**PROGETTO PER LA REALIZZAZIONE DI POZZI  
ESPLORATIVI NEL PR "GUARDISTALLO"**

**Risposte alle Richieste di Integrazioni**

*Preparato per:*  
**Geothermics Italy S.r.l.**

*Codice Progetto:*  
P16\_GTX\_038

**Figura 2.3.2b** Sezione tipo Strada di Accesso (misure in metri)

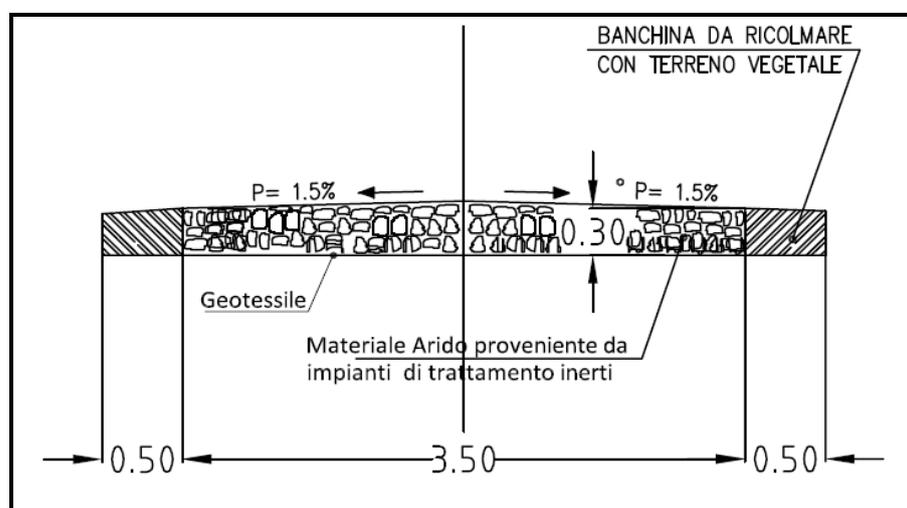
- **deve essere precisato il dimensionamento dei sistemi idraulici della acque di regimazione della strada di accesso alla piazzola di perforazione.**

La strada di accesso alla postazione sarà realizzata con un primo strato formato da materiale inerte (20 cm) adeguato su apposito geotessile e un secondo strato superficiale di ghiaia (10 cm). La strada avrà una lunghezza di circa 100 m, larghezza 3,5 m e ai bordi la banchina sarà ricolmata da terreno vegetale. La strada in progetto sarà caratterizzata da una pendenza trasversale pari a  $P = 1,5\%$  che dall'asse stradale indirizzerà le acque meteoriche verso le banchine. In *Figura 2.3.2b* è riportata una sezione trasversale tipo della strada di nuova realizzazione.

Pertanto viste le caratteristiche costruttive e le esigue dimensioni areale della strada (circa 350 m<sup>2</sup>) sarà garantito il normale deflusso delle acque superficiali.

**Figura 2.3.5a** Schema grafico di una chiusura mineraria ipotizzata sui dati di progetto

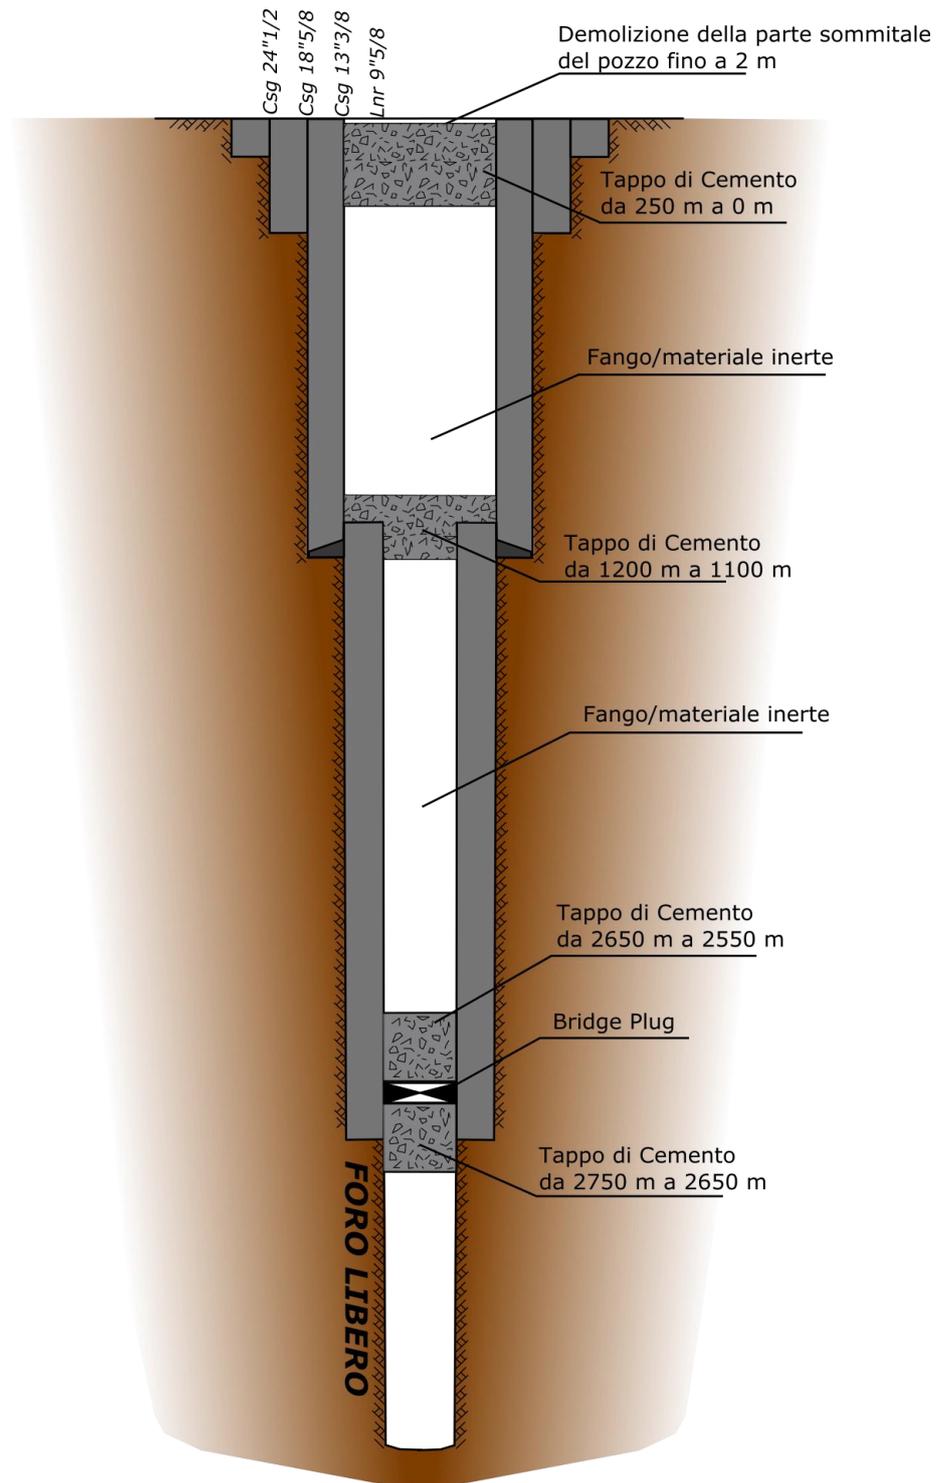
- ***planimetria, sezioni e prospetti della postazione al termine delle attività di ricerca;***
- ***modalità di chiusura mineraria, in caso di pozzo improduttivo (schema grafico);***
- ***modalità di messa in sicurezza del pozzo produttivo (schema grafico).***

In *Figura 2.3.5a* si riporta uno schema grafico di come potrà essere realizzata la chiusura mineraria del pozzo sulla base dei dati di progetto.

Si fa presente che lo schema grafico è puramente indicativo e risulta ipotizzato sulla base del profilo tecnico di progetto dei pozzi esplorativi. Il posizionamento di dettaglio e lo spessore dei tappi di cemento sono dipendenti dalla profondità finale raggiunta, dalla tipologia e dalla profondità dei casing.

**Figura 2.4.1.2a Grafico ricadute massime di NOx**

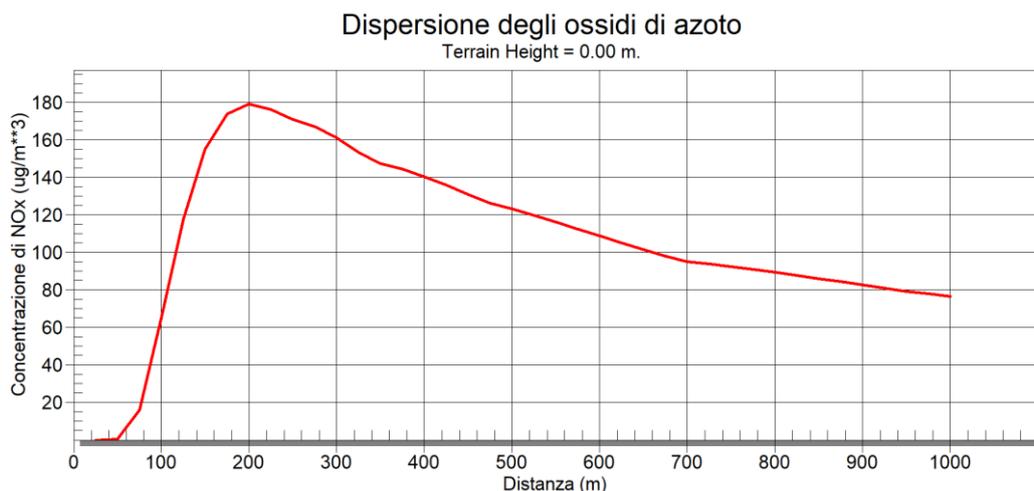
- l'impiego del modello SCREEN3 non tiene conto dell'orografia del territorio circostante ed i risultati sono da considerare validi per il caso di terreno piano;*
- per ottenere le stime sul tempo di mediazione giornaliero a partire dai valori delle concentrazioni massime orarie previsti dal modello è stato impiegato il coefficiente pari a 0.4 indicato dall'US-EPA ("Screening Procedures for Estimating the Air Quality Impact of Stationary Sources, Revised", EPA-454/R-92-019, 1992, US-EPA); per una maggiore cautela e soprattutto in condizioni caratterizzate da orografia complessa, come nel caso presente, è più opportuno impiegare il valore più elevato dell'intervallo previsto, pari a 0.6; si osserva che comunque anche con tale fattore correttivo le stime che si ottengono permangono abbondantemente*

Nella *Figura 2.4.1.2a* si riportano i risultati della modellazione in termini di massima concentrazione oraria di ossidi di azoto ( $\mu\text{g}/\text{m}^3$ ) sottovento in funzione della distanza (m).

**Figura 2.4.5.2b** Vista da Occidente dello Stato Post-Perforazione

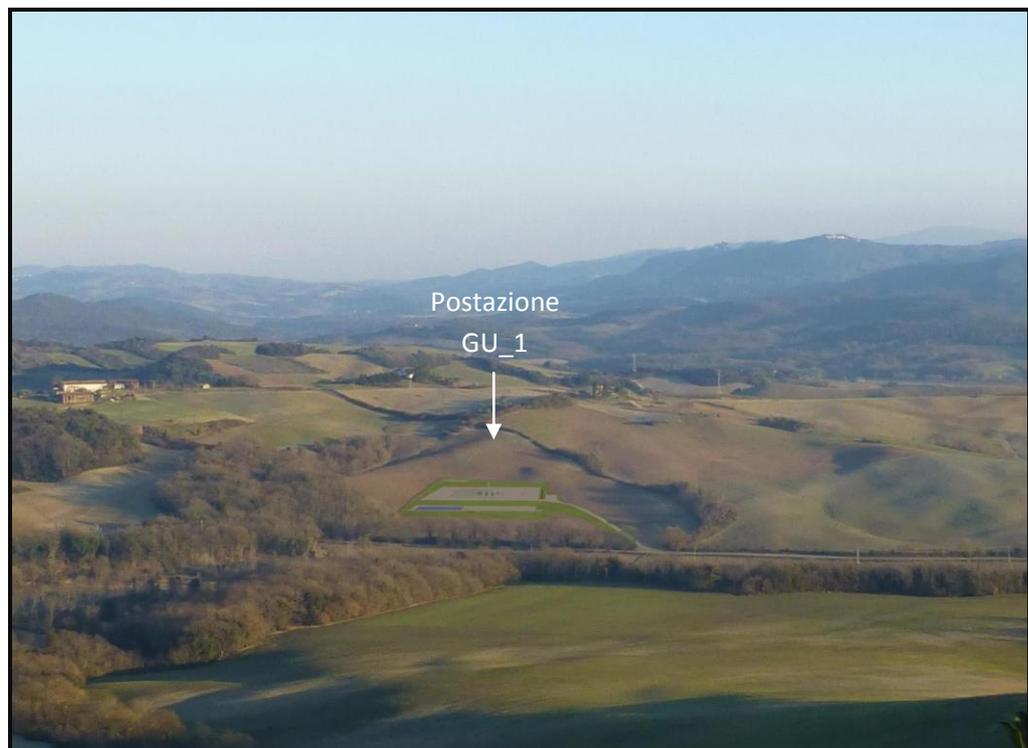
***Con riferimento all'aspetto paesaggistico si chiede che vengano definite in dettaglio, anche in forma grafica, le modifiche morfologiche necessarie per la realizzazione della superficie pianeggiante dove sarà posizionata la postazione di perforazione e la viabilità di accesso.***

L'area interessata da questi interventi (*Figura 2.4.5.2a – Figura 2.4.5.2b*) sarà soggetta a una messa a verde per di migliorare l'inserimento delle opere in progetto nel contesto paesaggistico.
